## 泊発電所3号炉

### 地盤(敷地の地質・地質構造)に関するコメント回答

(補足説明資料)

令和3年6月2日  
北海道電力株式会社

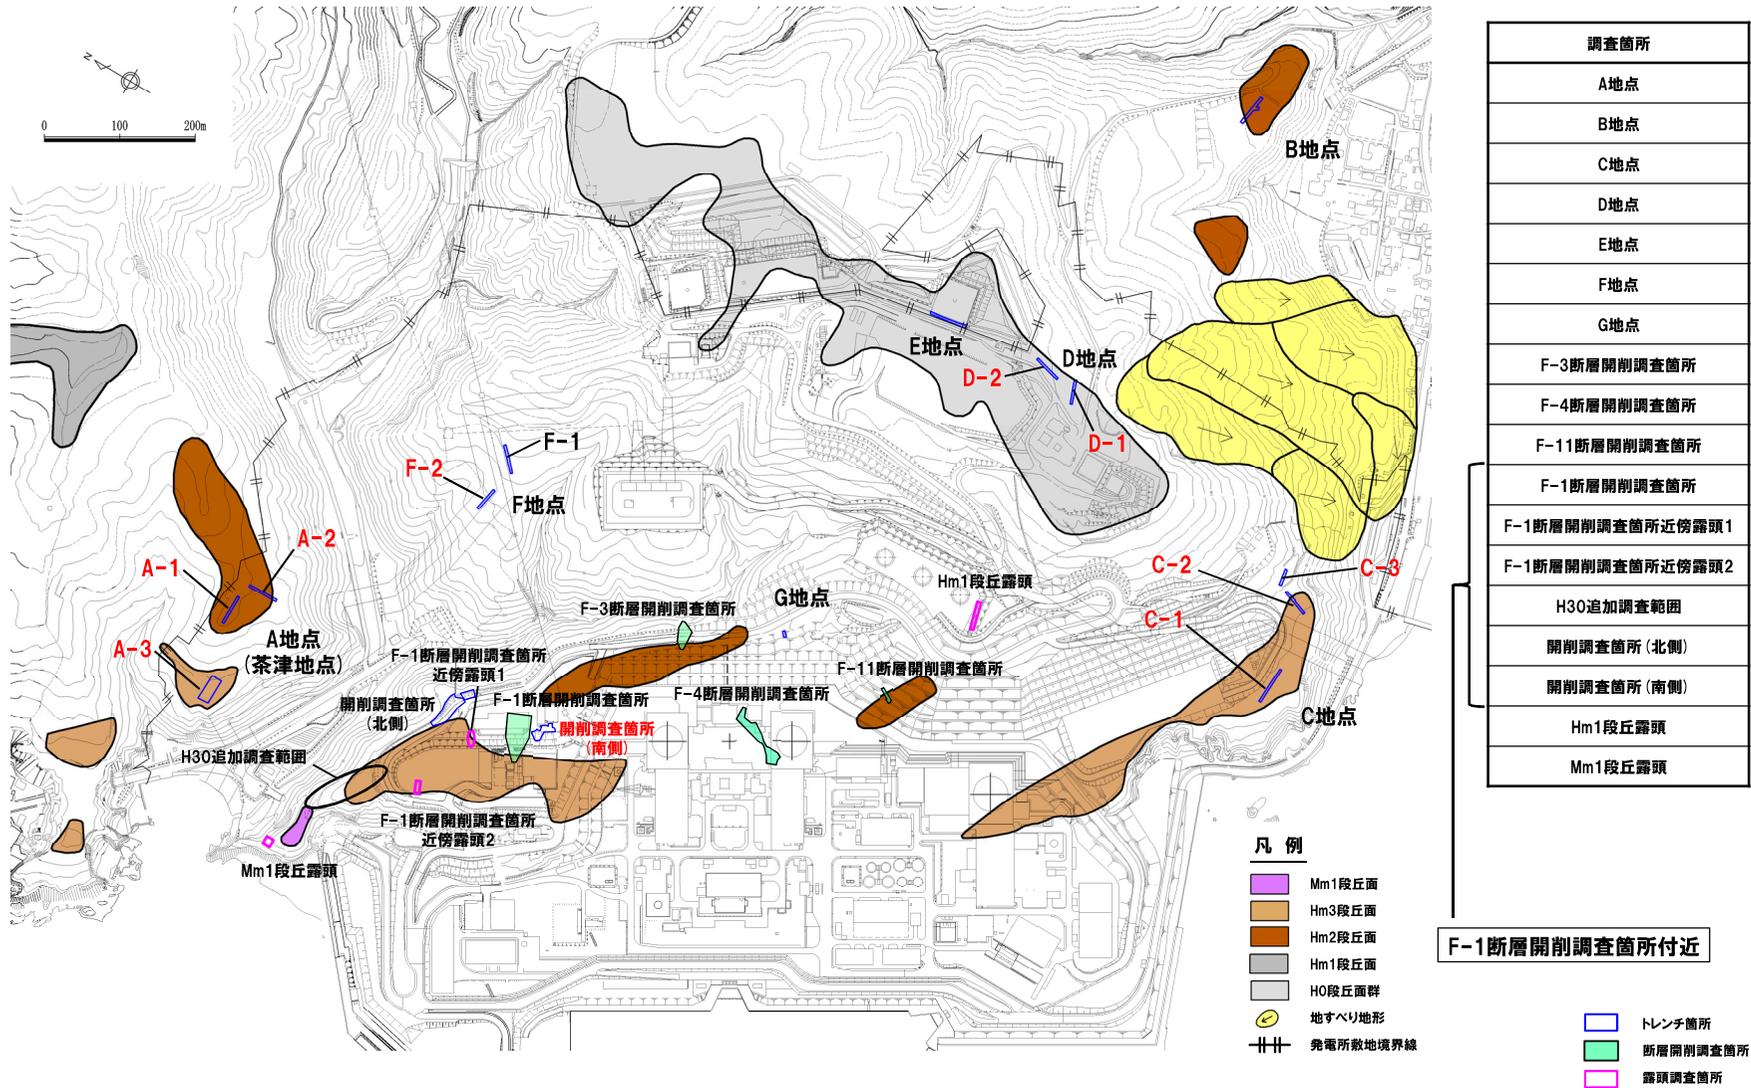
※2 C-3トレンチのうち、測線C-3-aの火山ガラス及び重鉱物分析結果については、今回、誤記の修正を実施しており(P138の※2参照)、これに伴い本表における火山ガラスの記載についても「洞爺火山灰 (Toya) 及びSpfa-1に対比される火山ガラスの混在が認められる。」から「Spfa-1に対比される火山ガラスの混在が認められる。」に修正を実施した。

トレンチ壁面スケッチ (A-2) (全景)

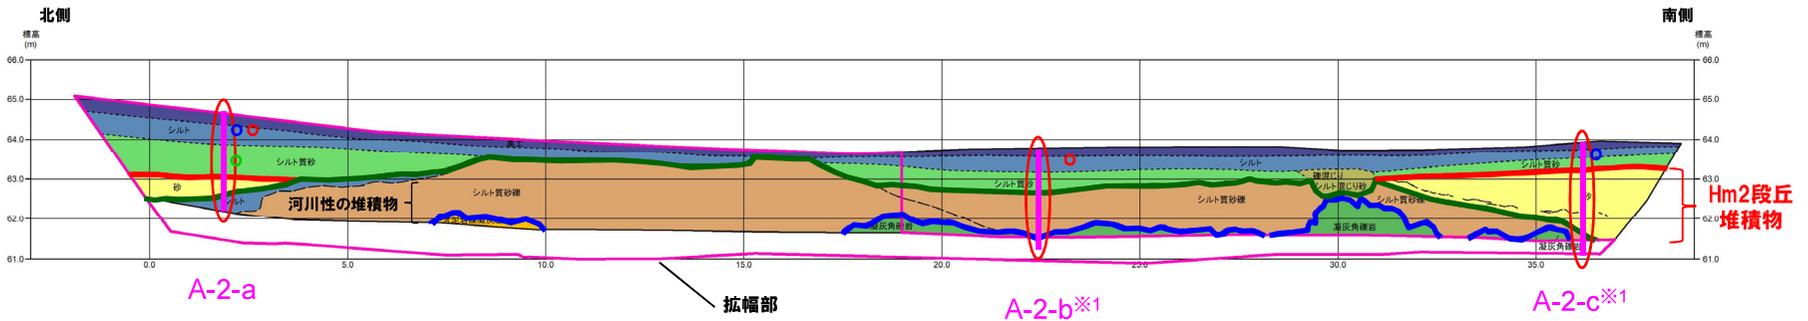
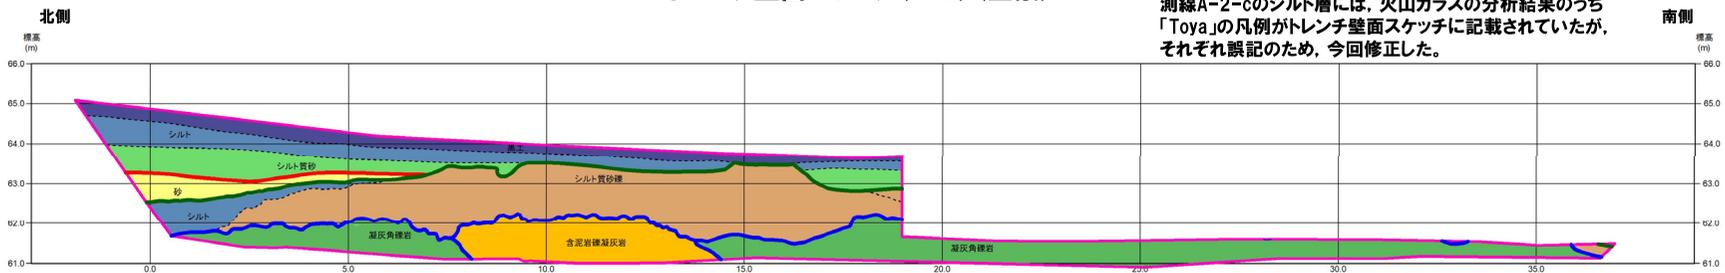
※1 R3.2.12審査会合資料においては、測線A-2-bのシルト層には、火山ガラスの分析結果のうち「Spfa-1」の凡例が、測線A-2-cのシルト層には、火山ガラスの分析結果のうち「Toya」の凡例がトレンチ壁面スケッチに記載されていたが、それぞれ誤記のため、今回修正した。

A-2-b 火山ガラス及び重鉱物分析結果

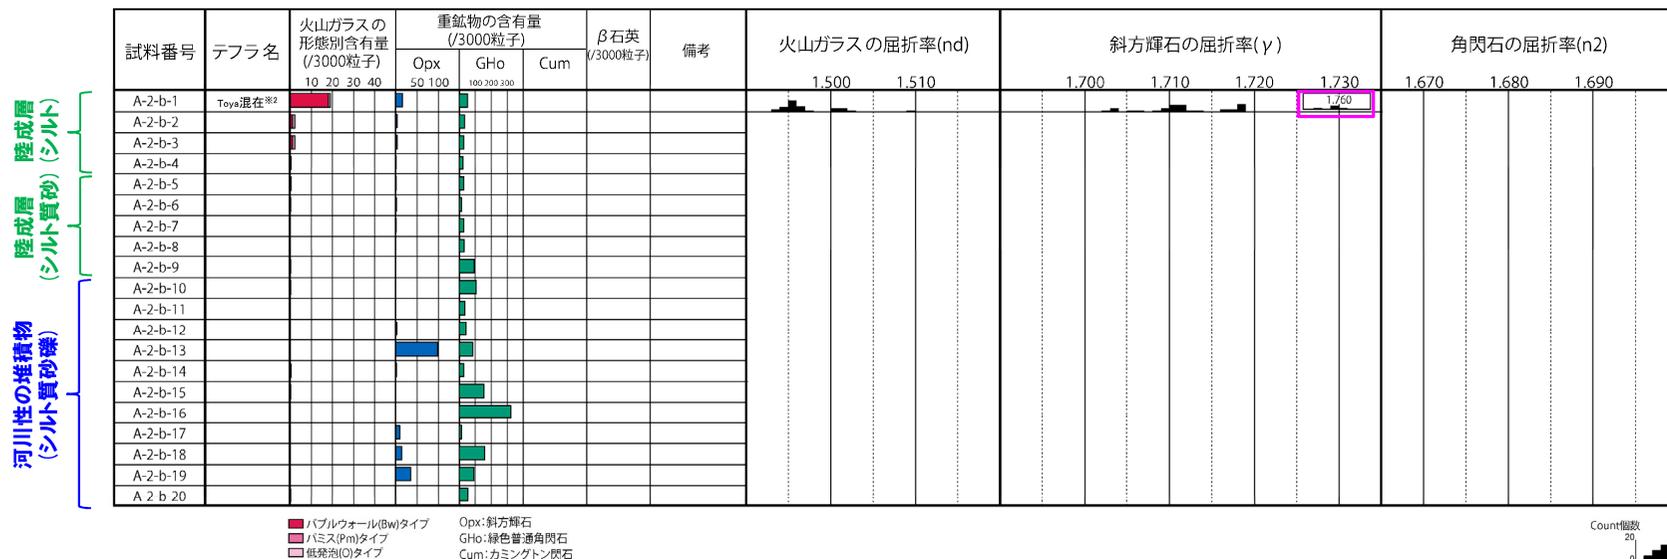
※2 R3.2.12審査会合資料においては、「洞爺火山灰(Toya)及びSpfa-1に対比される火山ガラスの混在が認められる」と記載していたが、誤記であることから、今回、火山ガラス及び重鉱物分析結果のテフラ名の記載とともに修正を実施した。

- 露頭観察では、色調等から火山灰主体と判断される地層は認められないものの、火山ガラス及び重鉱物の屈折率測定並びに火山ガラスの主成分分析を実施した(測線A-2-b)※1。
- 火山ガラスの屈折率測定及び主成分分析の結果、陸成層(シルト)には、洞爺火山灰(Toya)に対比される火山ガラスの混在が認められる(試料番号A-2-b-1)※2。
- 重鉱物の屈折率測定の結果、陸成層(シルト)には洞爺火山灰(Toya)に認められる特徴的な屈折率の値(1.760付近)を示す斜方輝石が確認される。

A-2-c 火山ガラス及び重鉱物分析結果

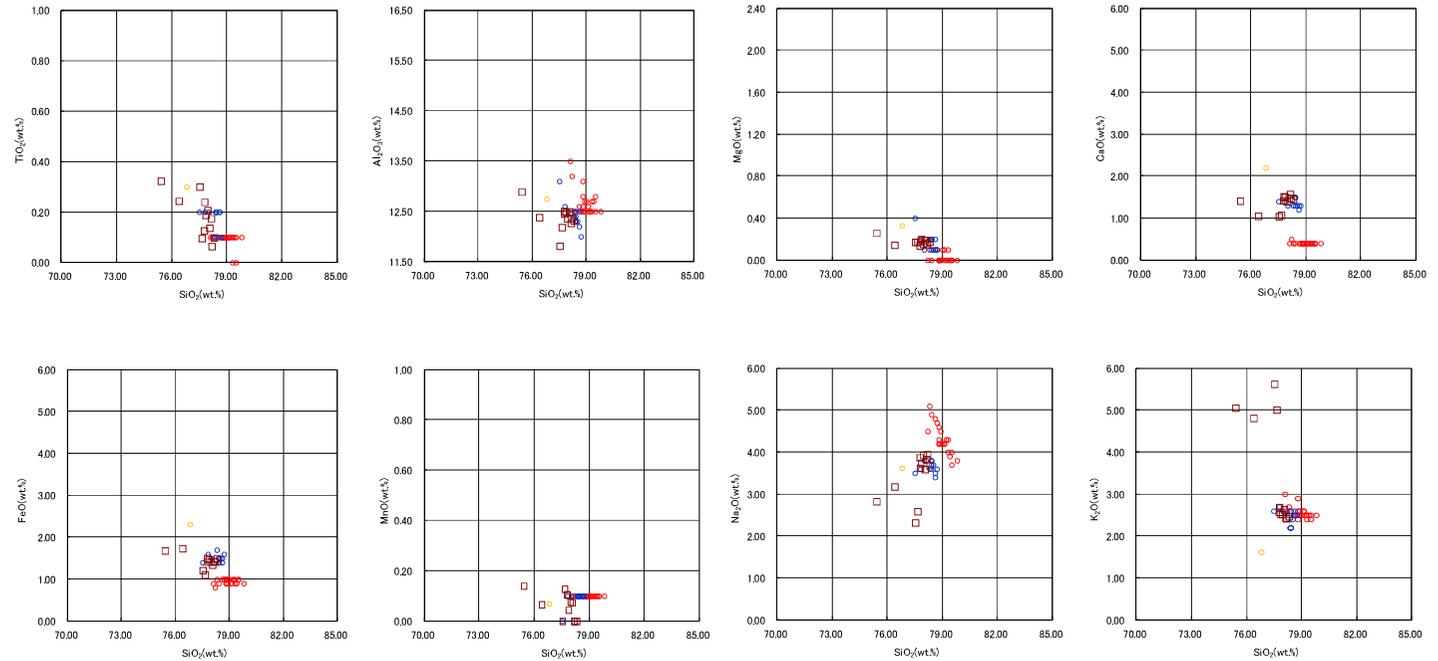
※2 R3.2.12審査会合資料においては、「洞爺火山灰(Toya)及びSpfa-1に対比される火山ガラスの混在が認められる」と記載していたが、誤記であることから、今回、火山ガラス及び重鉱物分析結果のテフラ名の記載とともに修正を実施した。

- 露頭観察では、色調等から火山灰主体と判断される地層は認められないものの、火山ガラス及び重鉱物の屈折率測定並びに火山ガラスの主成分分析を実施した(測線A-2-c)※1。
- 火山ガラスの屈折率測定及び主成分分析の結果、陸成層(シルト)には、Spfa-1に対比される火山ガラスの混在が認められる(試料番号A-2-c-2)※2。

トレンチ壁面スケッチ (C-2)

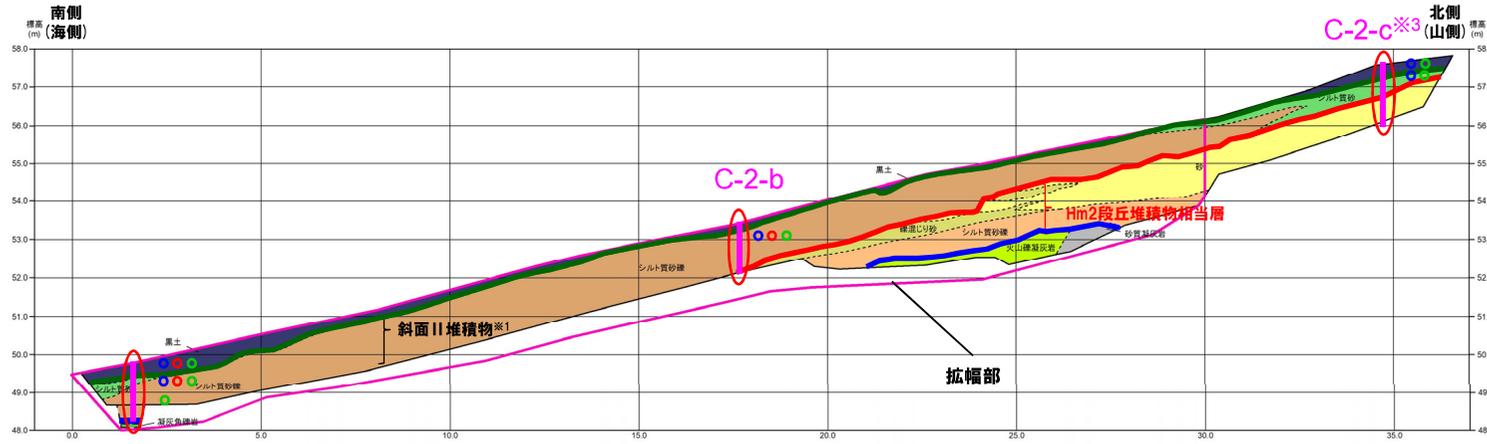
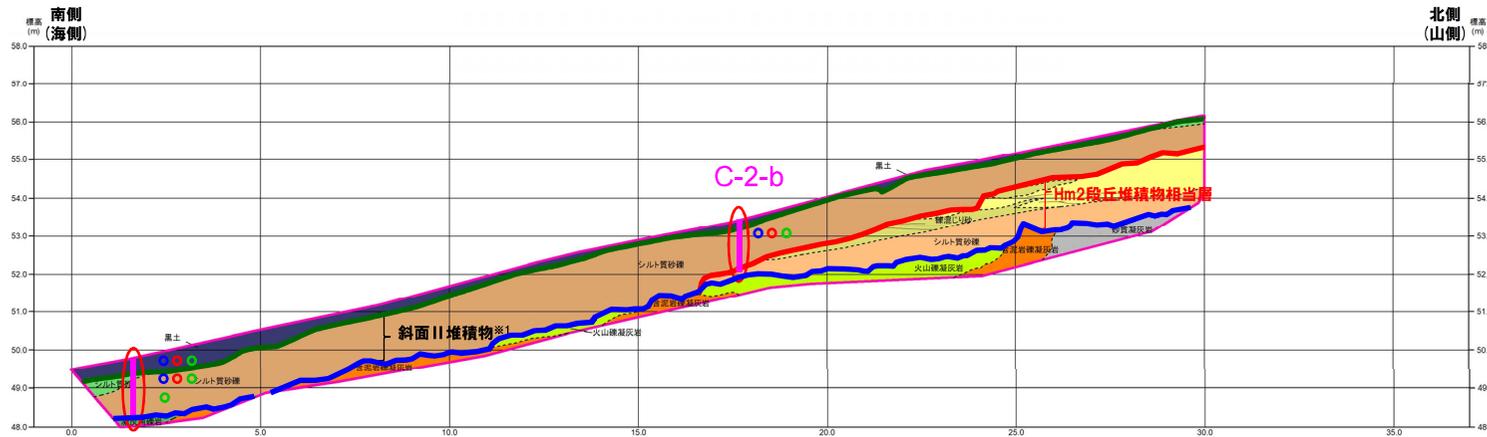
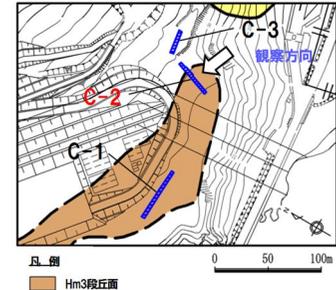
※3 R3.2.12審査会合資料においては、火山ガラスの分析結果のうち、測線C-2-cの表土における結果がトレンチ壁面スケッチに記載されていなかったため、今回修正した。また、測線C-2-cの斜面II堆積物には、「Toya」の凡例がトレンチ壁面スケッチに記載されていたが、誤記のため、今回併せて修正した。

C-2-a 火山ガラス及び重鉱物分析結果

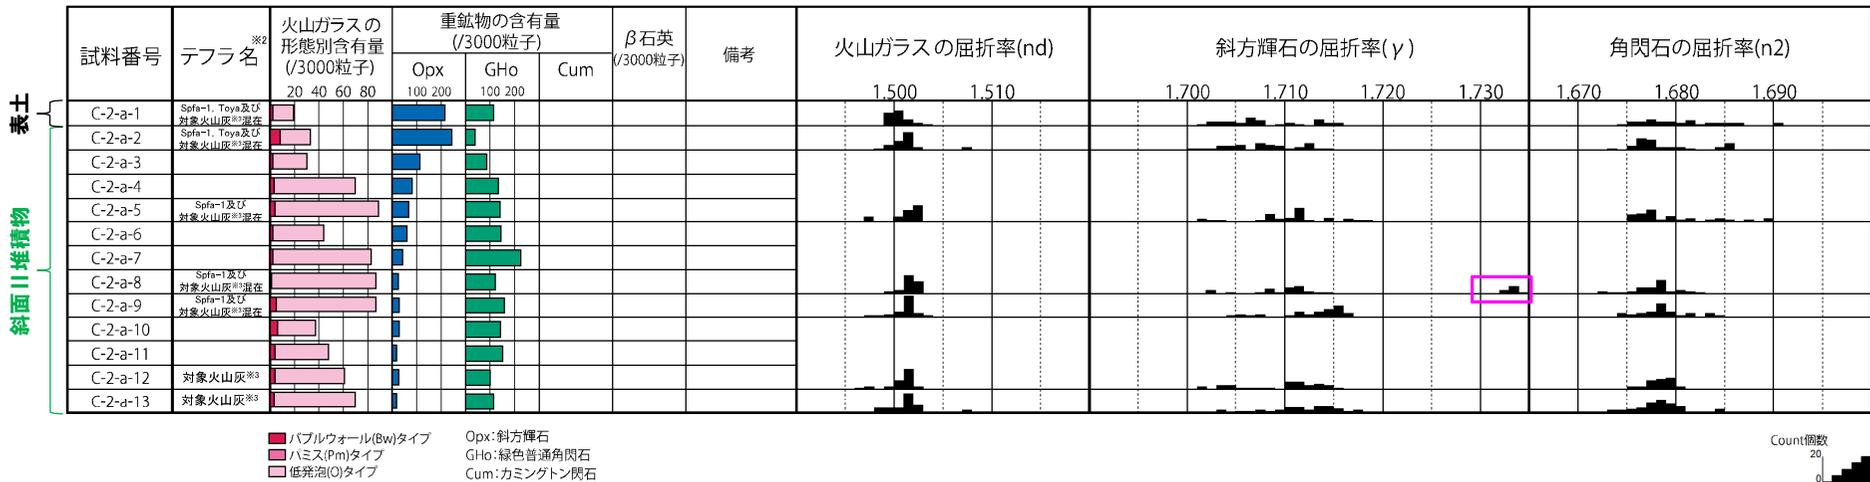
※2 従来、テフラ名には、“Spfa-1及び対象火山灰が混在”又は“Spfa-1, Toya及び対象火山灰が混在”している試料に対し、当該測線共通の記載として「Spfa-1, Toya, 対象火山灰混在」としていたが、今回、共通の記載を取り止め、各試料に混在するテフラ名を明記することとした。  
 ※3 岩内平野南方に位置する老古美周辺において確認されるニセコ火山噴出物(火砕流堆積物)に対比される火山灰を「対象火山灰」と呼称している。模式地において、本火砕流堆積物から、フィッシュトラック法年代測定値0.19±0.02Maを得ている。

C-2-b 火山ガラス及び重鉱物分析結果

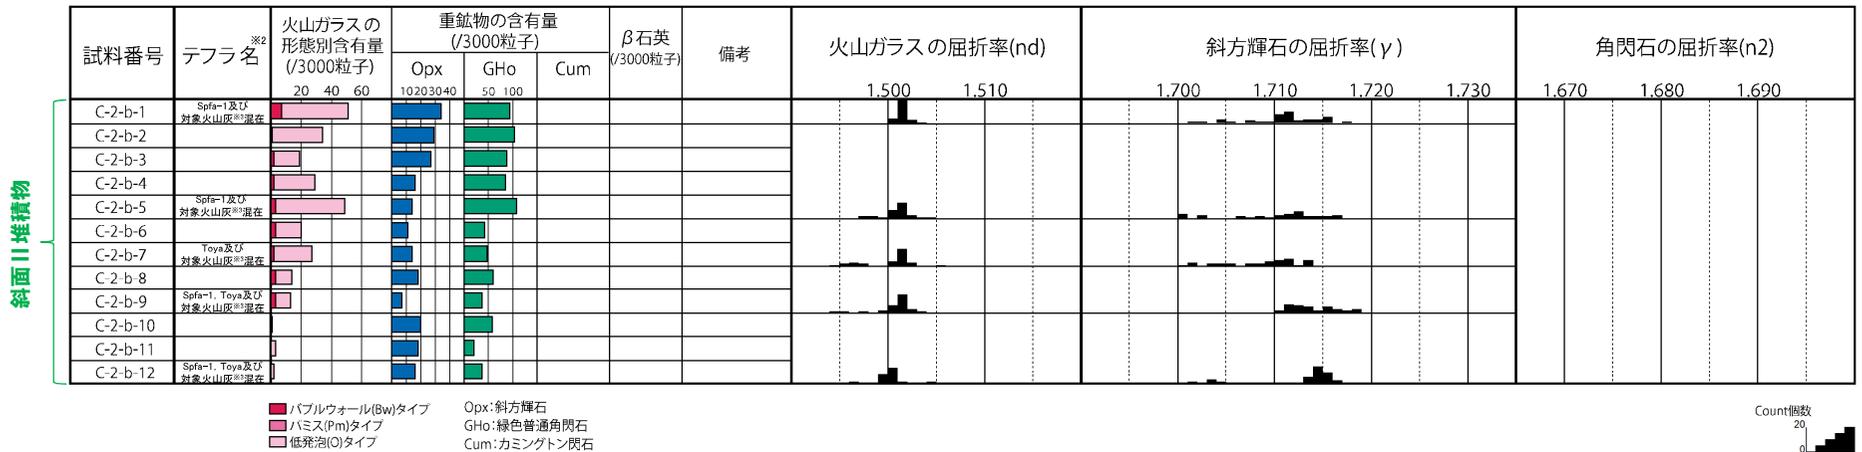
- ※2 従来、テフラ名には、“Spfa-1及び対象火山灰が混在”、“Toya及び対象火山灰が混在”又は“Spfa-1, Toya及び対象火山灰が混在”している試料に対し、当該測線共通の記載として「Spfa-1, Toya, 対象火山灰混在」としていたが、今回、共通の記載を取り止め、各試料に混在するテフラ名を明記することとした。
- ※3 岩内平野南方に位置する老古美周辺において確認されるニセコ火山噴出物(火砕流堆積物)に対比される火山灰を「対象火山灰」と呼称している。模式地において、本火砕流堆積物から、フィッショントラック法年代測定値0.19±0.02Maを得ている。

C-2-c 火山ガラス及び重鉱物分析結果

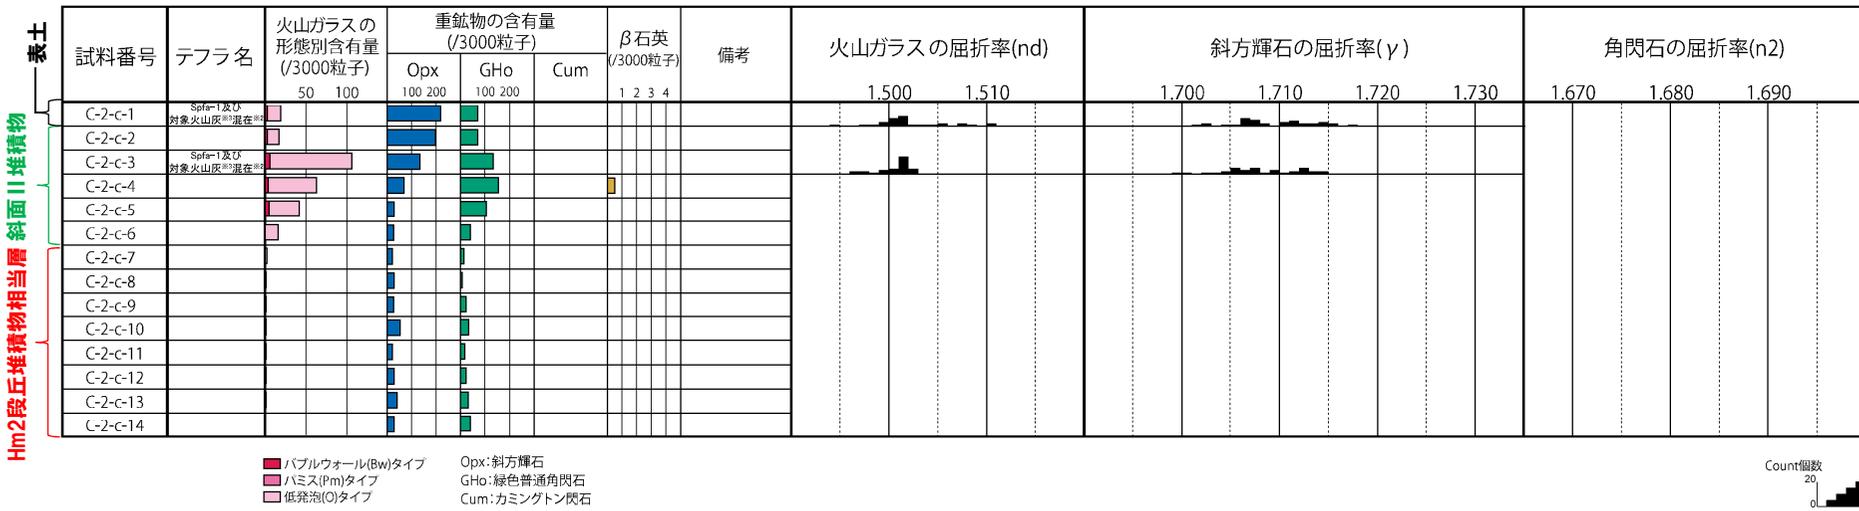
※1「火山灰年代値の精度向上」を目的に、H29年に調査を実施したものであり、主に陸上堆積物を対象に、各単層中で火山ガラスが相対的に多く含まれる箇所又は単層の境界部において、屈折率測定及び主成分分析を実施している。各単層のいずれかの試料において、洞爺火山灰(Toya)又はSpfa-1に対比される火山ガラスが認められる場合、その単層が後期更新世以降の氷期に形成されたものと判断している。  
 ※2 R3.2.12審査会合資料においては、「洞爺火山灰(Toya)及びSpfa-1に対比される火山ガラスの混在が認められる」と記載していたが、誤記であることから、今回、火山ガラス及び重鉱物分析結果のテフラ名の記載とともに修正を実施した。

- 露頭観察では、色調等から火山灰主体と判断される地層は認められないものの、火山ガラス及び重鉱物の屈折率測定並びに火山ガラスの主成分分析を実施した(測線C-2-c)※1。
- 火山ガラスの屈折率測定及び主成分分析の結果、斜面II堆積物には、Spfa-1に対比される火山ガラスの混在が認められる(試料番号C-2-c-3)※2。

トレンチ壁面スケッチ (C-3)

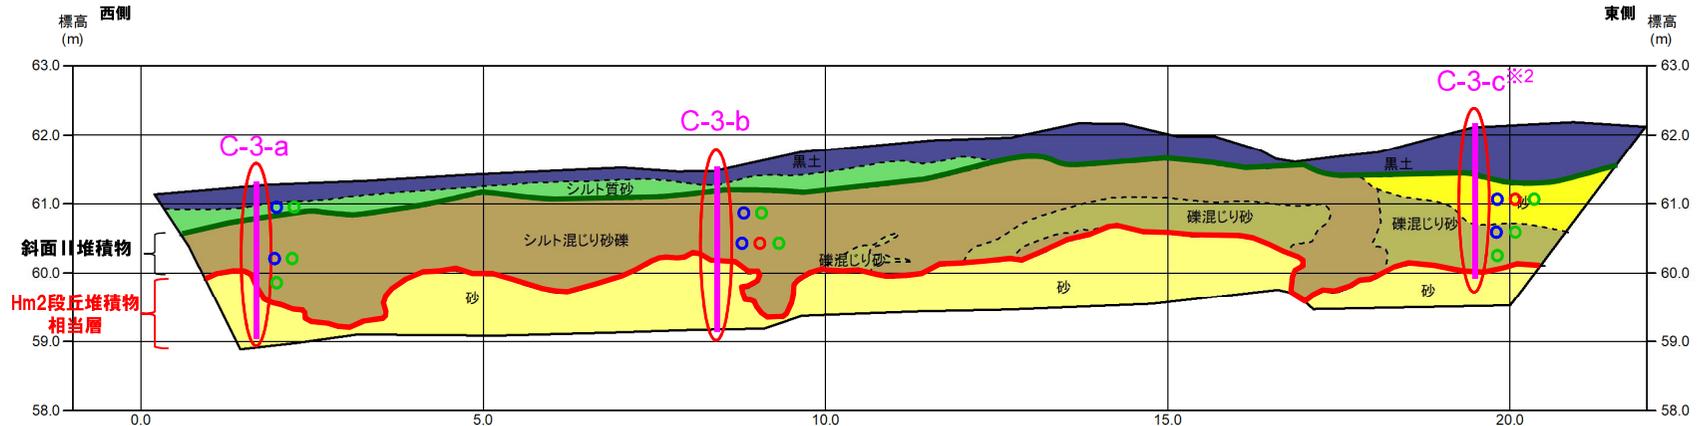
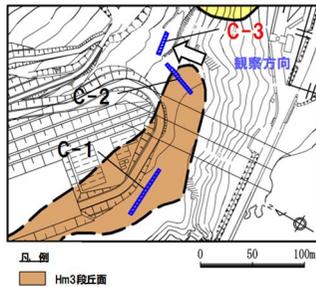
※2 R3.2.12審査会合資料においては、火山ガラスの分析結果のうち、測線C-3-cの斜面II堆積物(礫混じり砂)には、「Toya」の凡例がトレンチ壁面スケッチに記載されていたが、誤記のため、今回修正した。

C-3-a 火山ガラス及び重鉱物分析結果

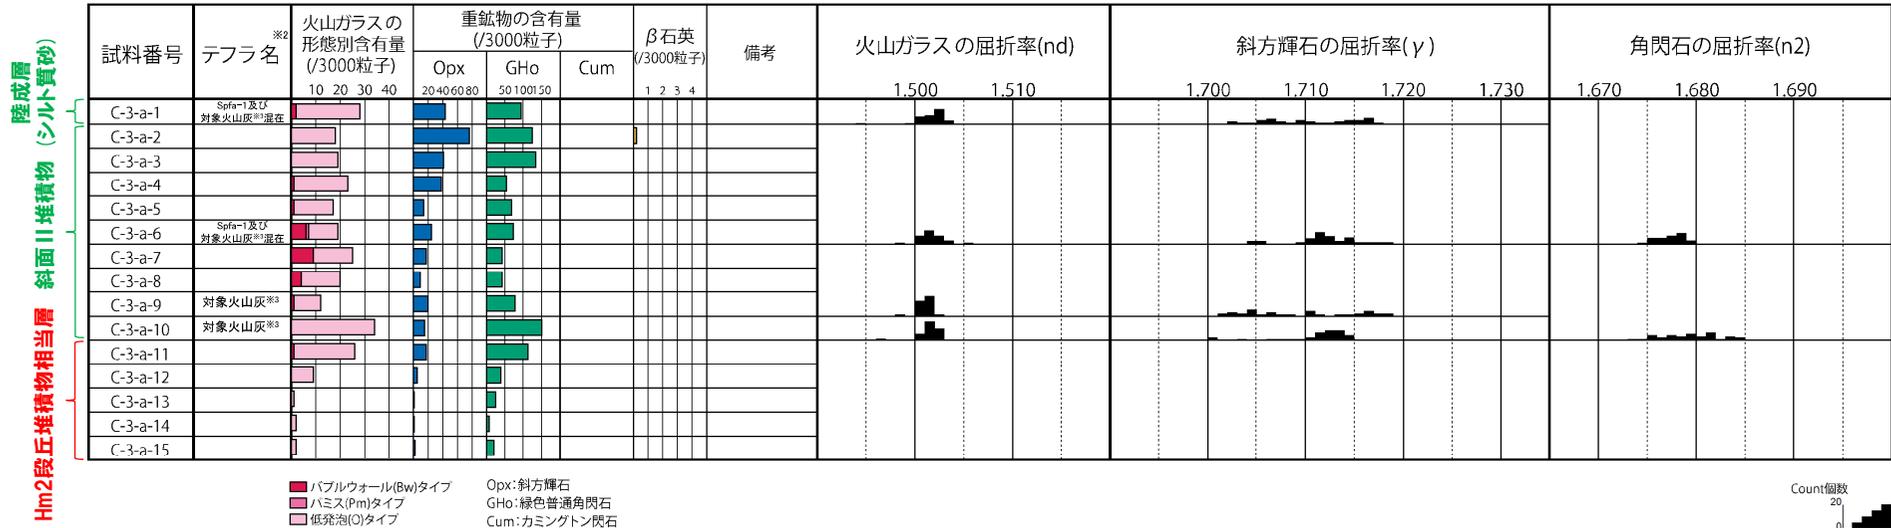
- ※2 測線C-3-aの火山ガラス及び重鉱物分析結果は、R2.4.16審査会合資料(補足説明資料)にも掲載しているが、R3.2.12審査会合資料に同結果を転載する際、テフラ名の記載が「Spfa-1, 対象火山灰混在」ではなく、「Spfa-1, Toya, 対象火山灰混在」となってしまうことから、今回、誤記の修正を実施した。
- ※3 岩内平野南方に位置する老古美周辺において確認されるニセコ火山噴出物(火砕流堆積物)に対比される火山灰を「対象火山灰」と呼称している。模式地において、本火砕流堆積物から、フィッシュトラック法年代測定値 $0.19 \pm 0.02$ Maを得ている。

- 露頭観察では、色調等から火山灰主体と判断される地層は認められないものの、火山ガラス及び重鉱物の屈折率測定並びに火山ガラスの主成分分析を実施した(測線C-3-a)※1。
- 火山ガラスの屈折率測定及び主成分分析の結果、斜面II堆積物及び陸成層(シルト質砂)には、Spfa-1に対比される火山ガラスの混在が認められる(試料番号C-3-a-1及びC-3-a-6)。
